2020 年 10 月

尊敬的客户

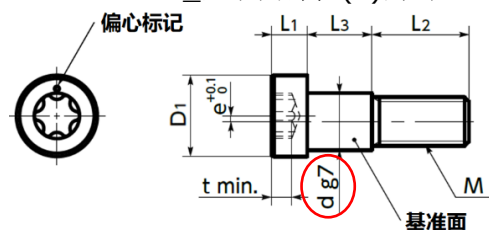
【变更内容】

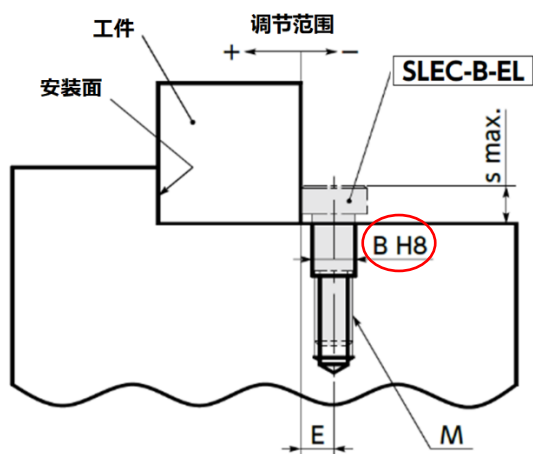
变更前	变更后
SLEC-B-EL所有尺寸	H8	F8

【变更时间】
